# Umbau des LCD-Spannungsbereichs Vo auf MT/GR-B

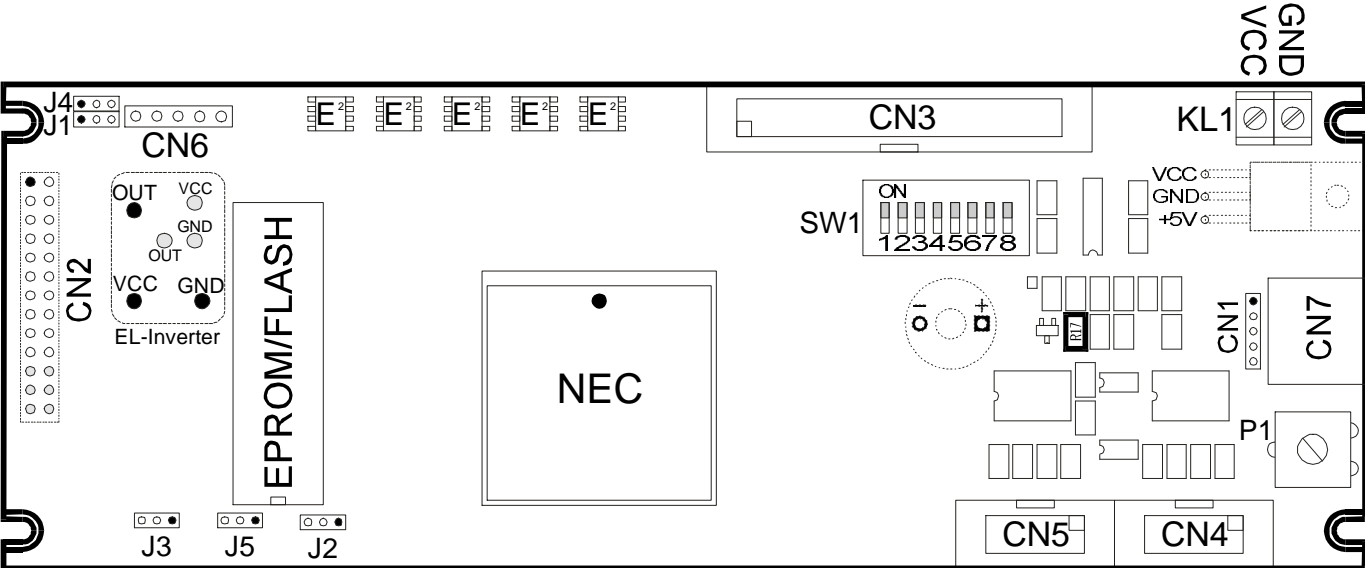
R17 = 47K ergibt einen Vo Spannungsbereich von -20V bis -5V  
 R17 = 27K ergibt einen Vo Spannungsbereich von -10V bis -1V
